### Beteiligung der Träger öffentlicher Belange gemäß § 4 BauGB;

#### 1. Änderung 'GG Ahrtalbrücke' - Früh BT

**Bauleitplanung der Stadt Bad Neuenahr-Ahrweiler, Stadtteil Heimersheim  
1. Änderung und Erweiterung des Bebauungsplans „Gewerbegebiet Ahrtalbrücke“**

Gemarkung **Bad Neuenahr-Ahrweiler**  
 Projekt **Bebauungsplan "Gewerbegebiet Ahrtalbrücke"**

Fließgeschwindigkeit (SRI7, 1 Std.)

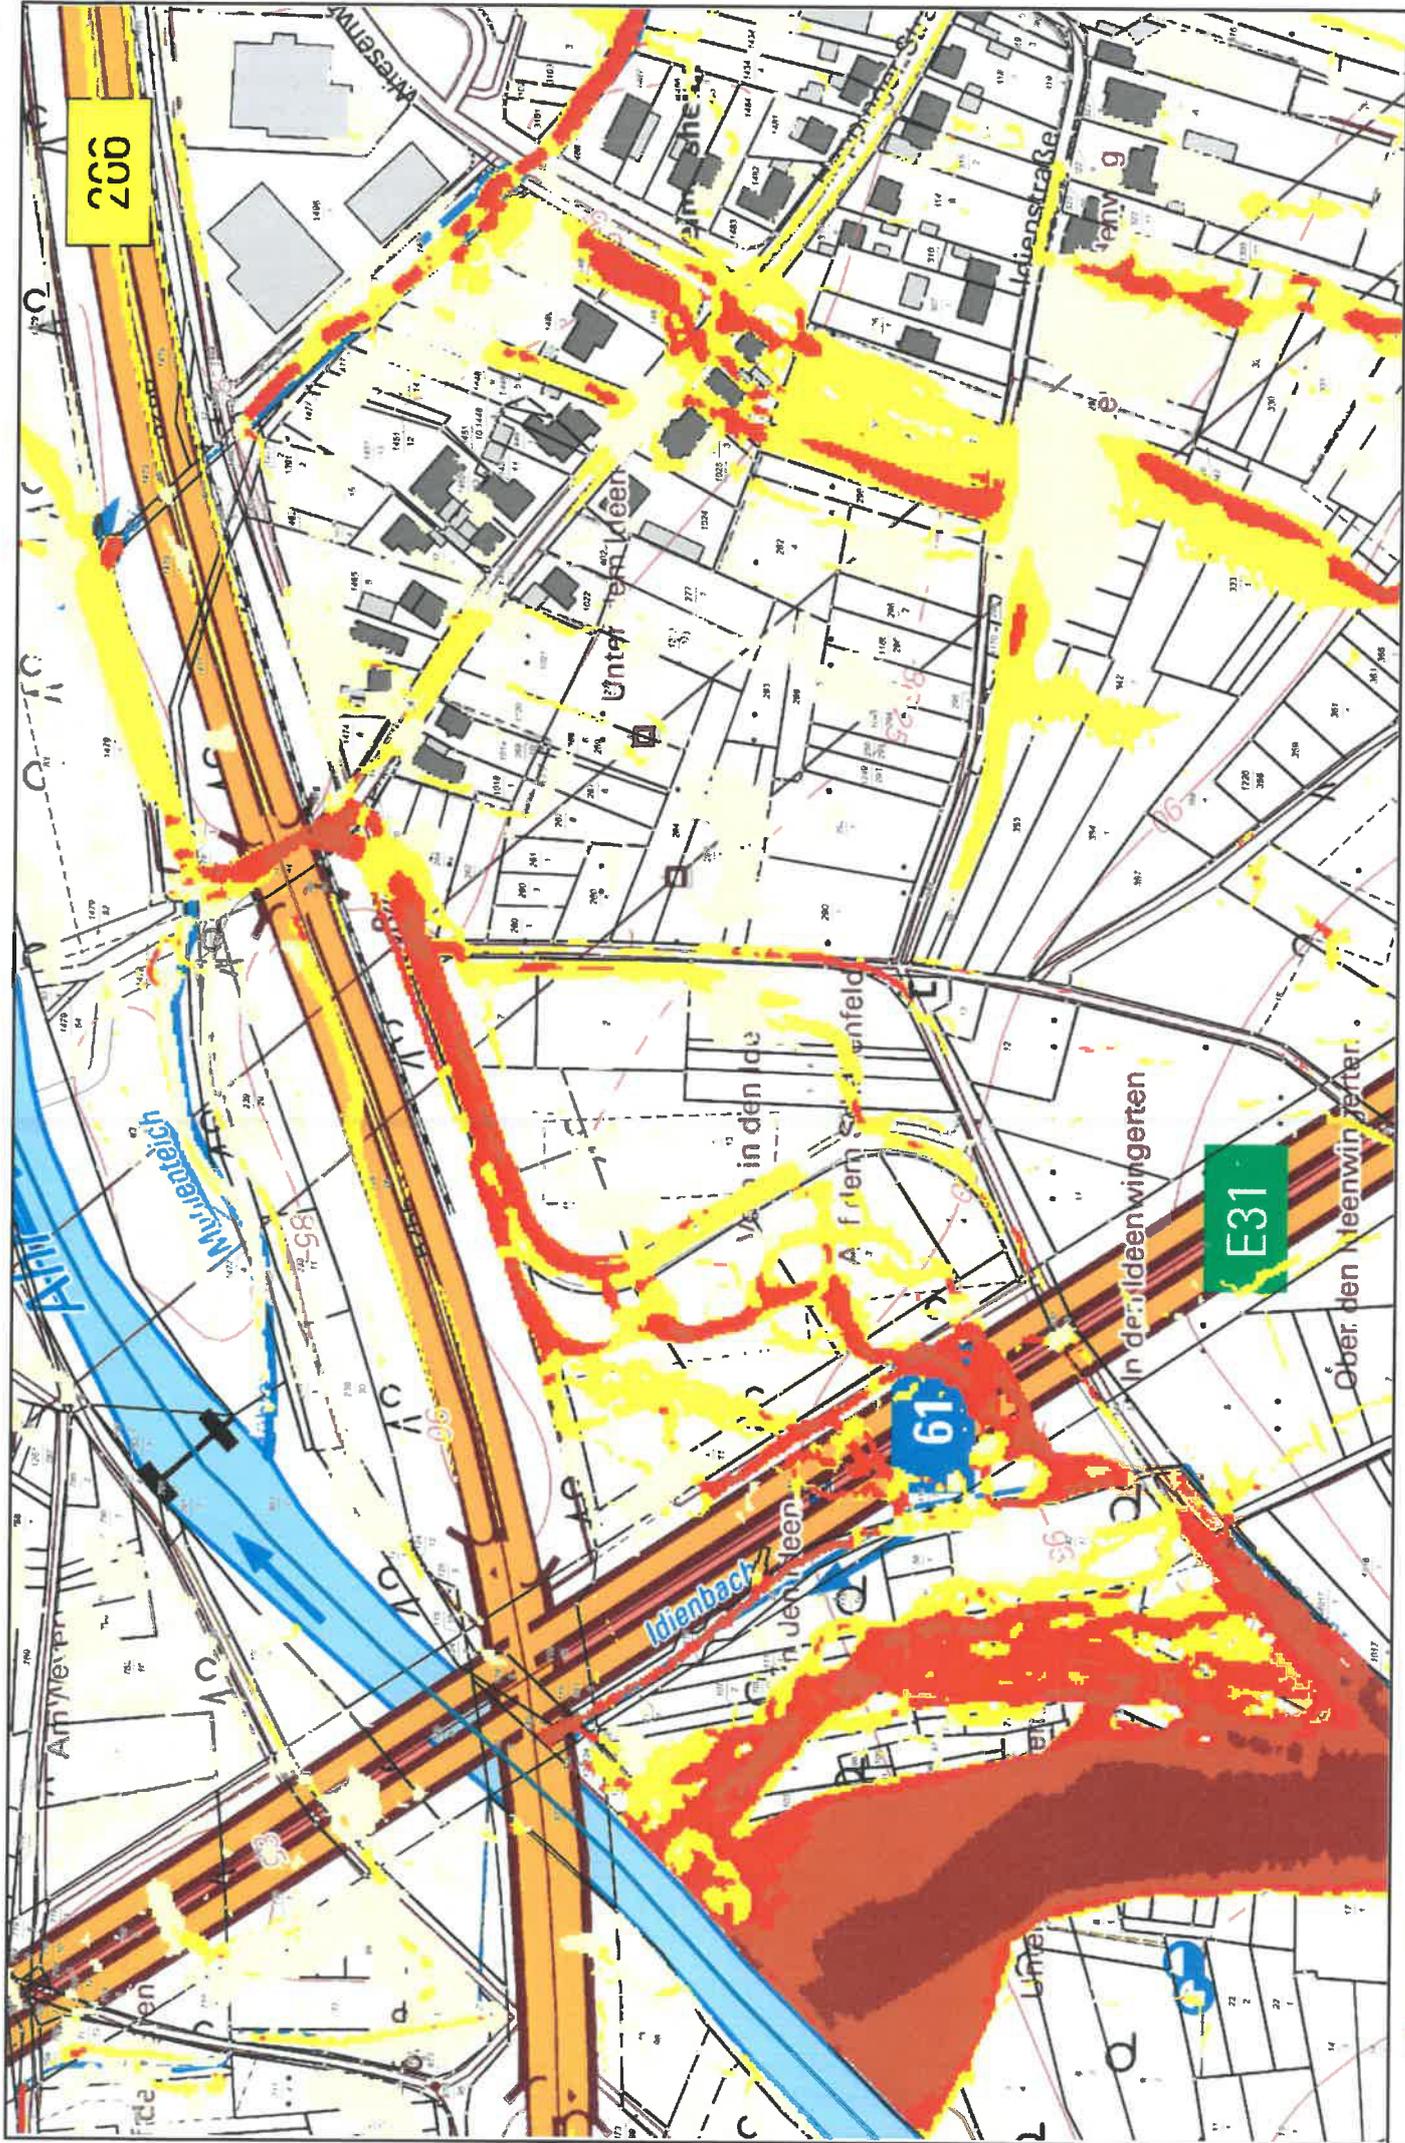
Gemäß den Sturzflutgefahrenkarten des Landes Rheinland-Pfalz ist das Plangebiet im Falle eines Starkregenereignisses gefährdet. Annahme für diese Aussage ist ein außergewöhnliches Starkregenereignis mit einer Regendauer von einer Stunde (SRI 7). In Rheinland-Pfalz entspricht dies einer Regenmenge von ca. 40 – 47 mm (bzw. l/m<sup>2</sup>) in einer Stunde. Im Falle eines solchen Ereignisses werden für Teile des Plangebietes Wassertiefen zwischen 5 und < 50 cm (punktuell bis zu 100 cm) mit einer Fließgeschwindigkeit zwischen 0 und < 2 m/s (insbesondere im nördlichen Geltungsbereich) erreicht. Höhere Wassertiefen sowie eine Ausdehnung der Überflutungsflächen sind bei intensiveren Starkniederschlägen möglich.

Gemäß § 1 Abs. 6 Nr. 1 BauGB müssen die gesunden Wohn- und Arbeitsverhältnisse sowie die Sicherheit der Wohn- und Arbeitsbevölkerung gewahrt sein. Um ebendiese sicherzustellen sind entsprechende Vorgaben im Bebauungsplan festzulegen. Bei einer Bauumsetzung in Bereichen mit großen Wassertiefen (pink) ist eine hochwasserangepasste Bauweise notwendig.

Generell sollte die Errichtung von Neubauten in einer an mögliche Überflutungen angepassten Bauweise erfolgen. Abflussrinnen sollten von Bebauung freigehalten werden und geeignete Maßnahmen (wie z.B. Notwasserwege) ergriffen werden, sodass ein möglichst schadloser Abfluss des Wassers durch die Bebauung gewährleistet werden kann.

Fließgeschwindigkeit (SR17, 1 Std.)

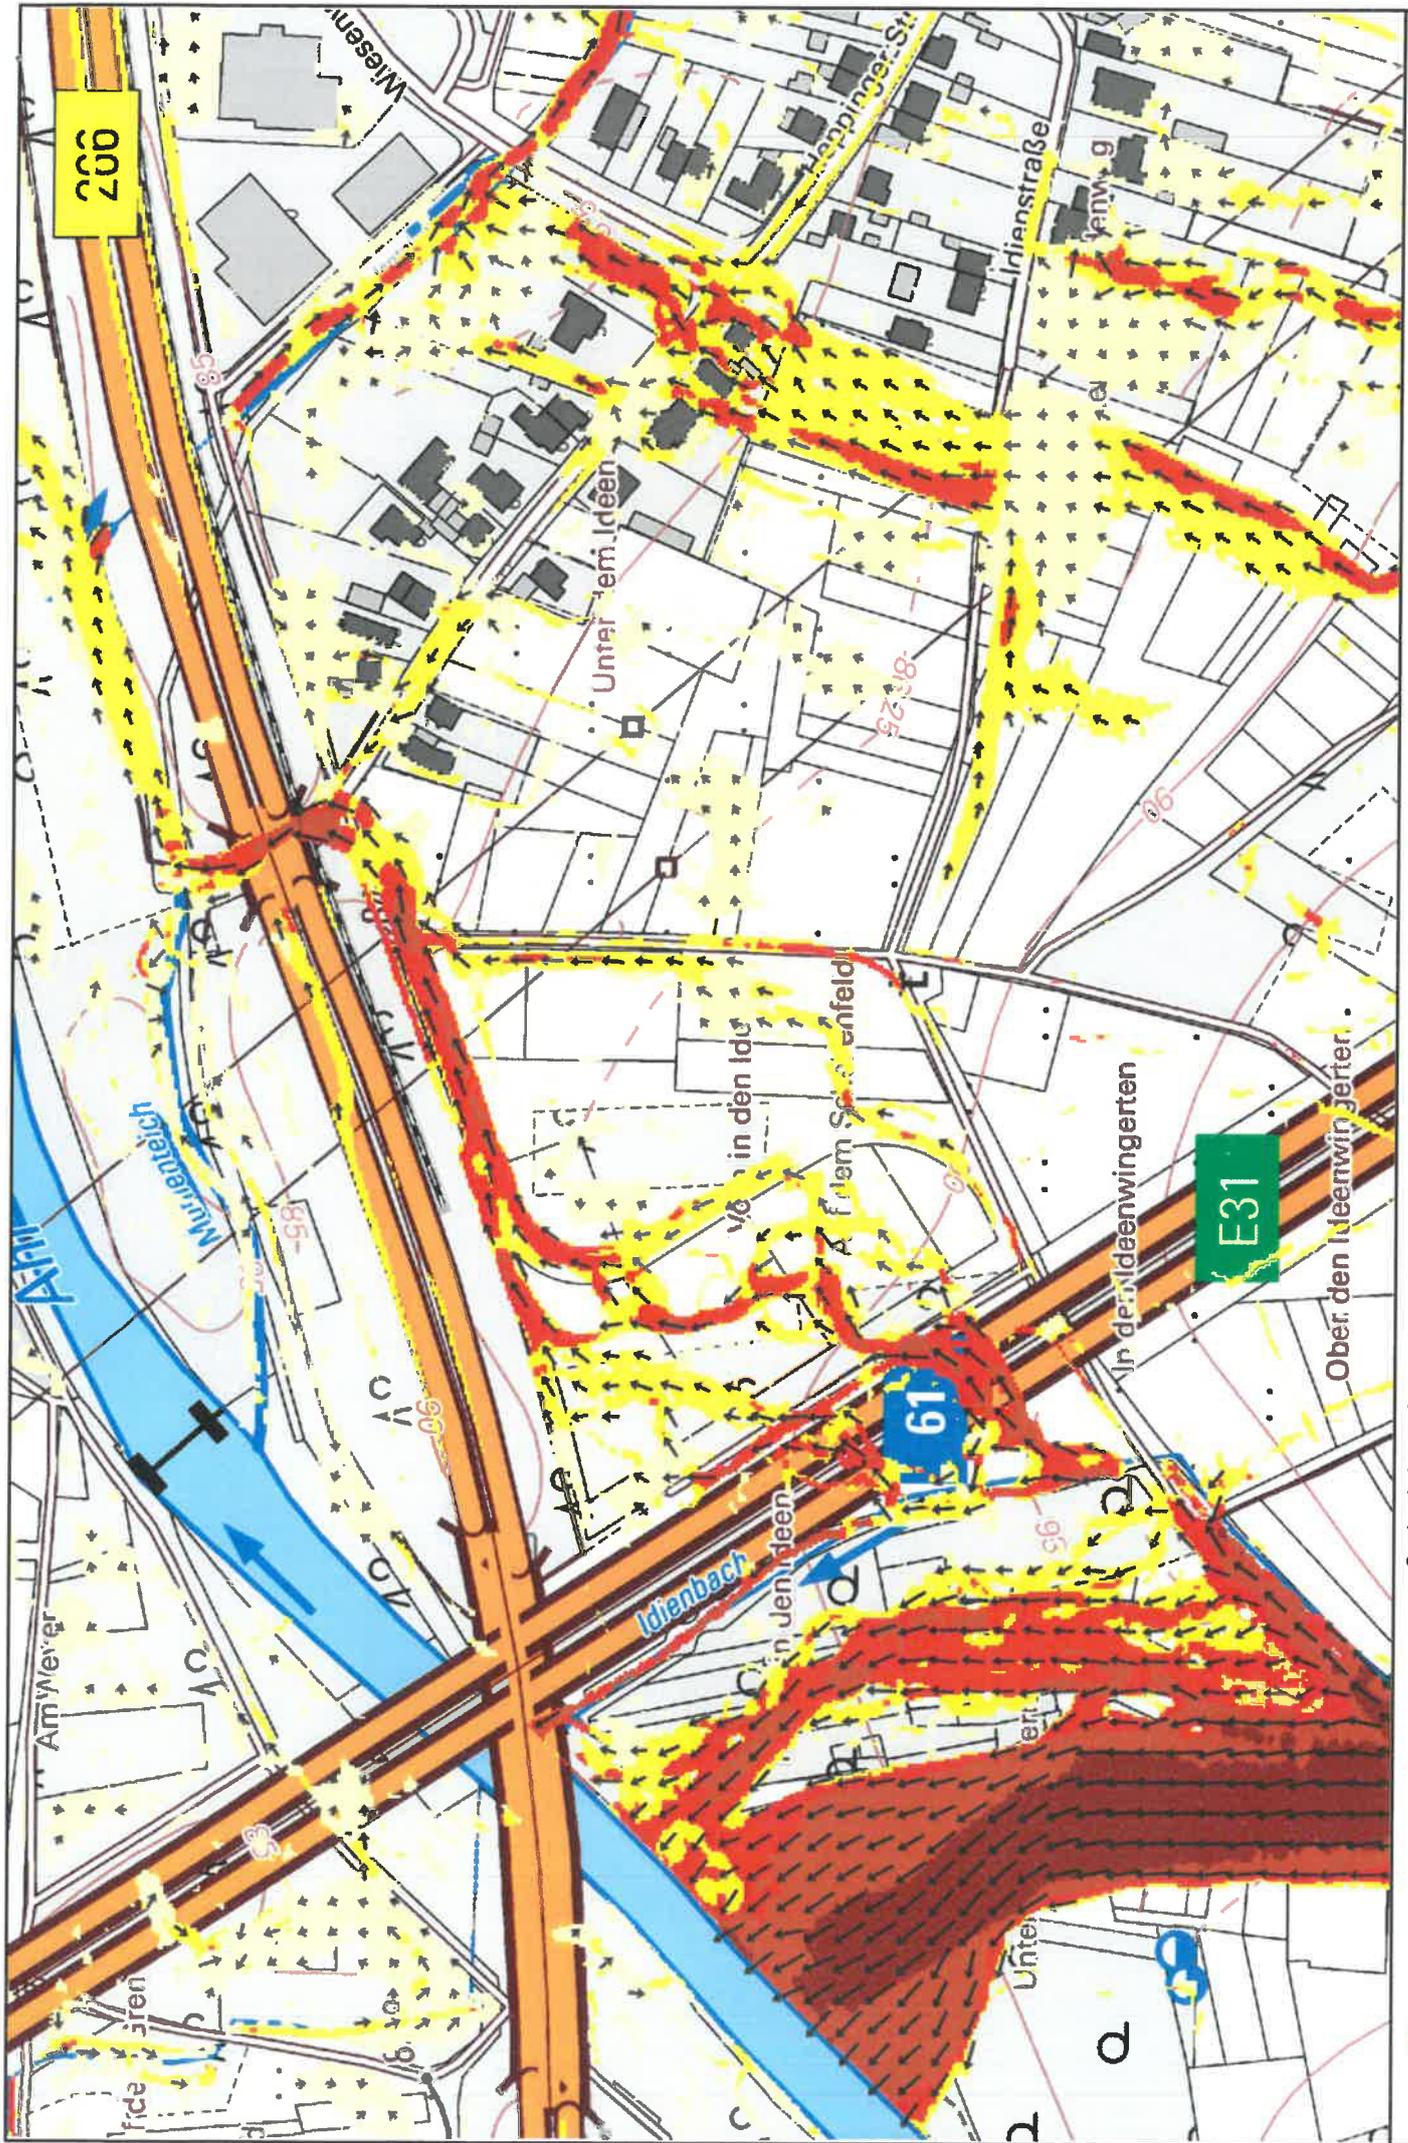
Es wird darauf hingewiesen, dass bei einem außergewöhnlichen Starkregenereignis (SRI 7) mit einer Regenmenge von ca. 40 - 47 mm in einer Stunde können in dem Planungsbereich gemäß der Sturzflutgefahrenkarte Wassertiefen mit bis zu 100 cm und Fließgeschwindigkeiten mit bis zu 2,0 m/s entstehen. Bei einem extremen Starkregenereignis (SRI 10) mit einer Regenmenge von ca. 112 - 136 mm in vier Stunden können in dem Planungsbereich gemäß der Sturzflutgefahrenkarte Wassertiefen mit bis zu 100 cm und Fließgeschwindigkeiten mit bis zu 2,0 m/s entstehen. Es wird ausdrücklich um Beachtung gebeten.
